Privater Gestaltungsplan «Areal Chorb»
Gemeinde Rheinau

Einwendungsbericht

16.07.2015

Anhang 1 Skizzen zu Wendepplatz/Parkierung Reiscars

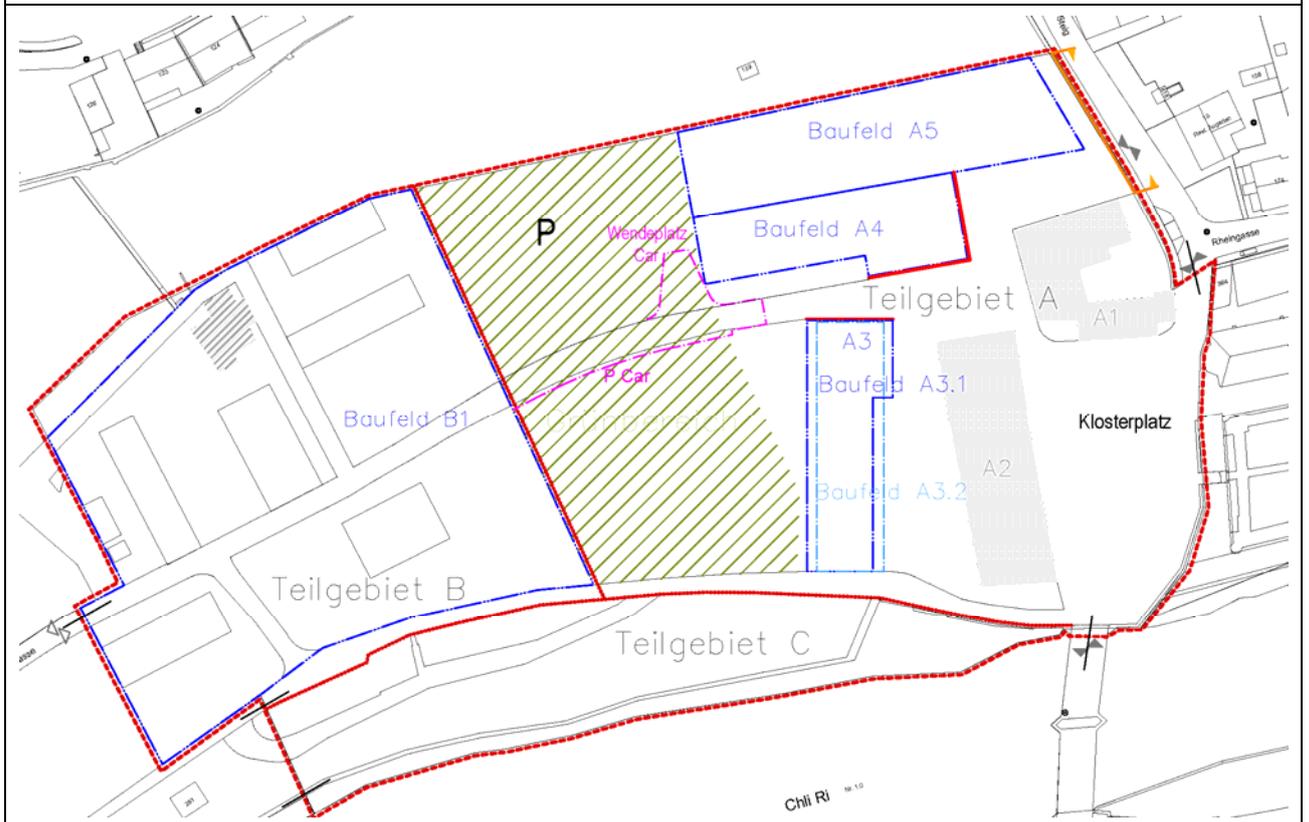
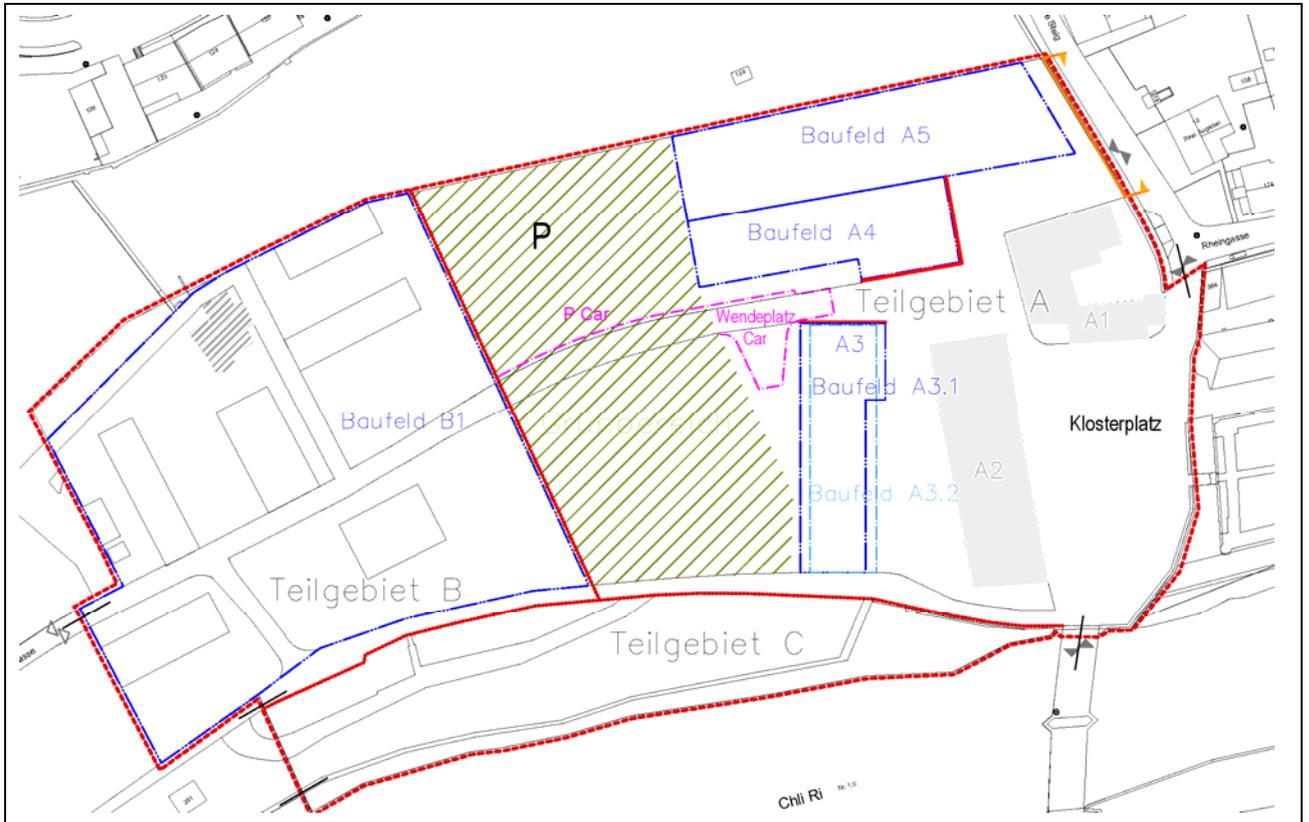
2.2.2 Einige Einwander fordern, die Car-Parkplätze im Gestaltungsplanperimeter (etwa Baufeld A5 oder im nördlichen Teil des Grünbereichs) zu verorten und über die Chorb-Strasse zu erschliessen. Halteflächen auf dem Klosterplatz würden sich damit erübrigen.

Der Antrag wird berücksichtigt.

Die Erschliessung für Cars wird über die Chorbstrasse vorgegeben (vgl. Punkt 2.1.1). Die Abgrenzung zum Individualverkehr ist (durch Signalisation oder anderweitige Massnahmen) realisierbar. Es handelt sich hier um Ausnahmesituationen, die eine Inanspruchnahme der privaten Chorbstrasse rechtfertigen. Um den Klosterplatz vom ruhenden Verkehr zu befreien, wird im "Areal Chorb" eine Wende-, Halte- und Parkposition vorgesehen. Eine Verlängerung der Fusswegstrecke der Fahrgäste ist zugunsten eines verkehrsarmen Klosterplatzes hinzunehmen. Die Anzahl wird mit einer Obergrenze von drei Car-Parkplätzen vorgegeben, welche zeitlich zu befristen sind. Das Wenden, Halten und Parkieren von Cars wird westlich des Baufelds A3 bzw. A4 im Bereich der Grünzäsur zwischen den Teilgebieten A und B im Gestaltungsplan vorgeschrieben (siehe Situationsplan). Aufgrund des konzentrierten Parkierens von Personenwagen auf dem Baufeld A5 kann dieses nicht als Parkplatz- und Wendefläche für Cars dienen.

Das Halten, Wenden und Parkieren von Reisebussen wird ausschliesslich in dem dafür vorgesehenen Bereich im "Chorb" (ausserhalb des Klosterplatzes) erlaubt (vgl. Punkt 2.2.2). Die Erschliessung für Reisebusse erfolgt über die private Chorbstrasse im Sinne einer Ausnahmesituation.
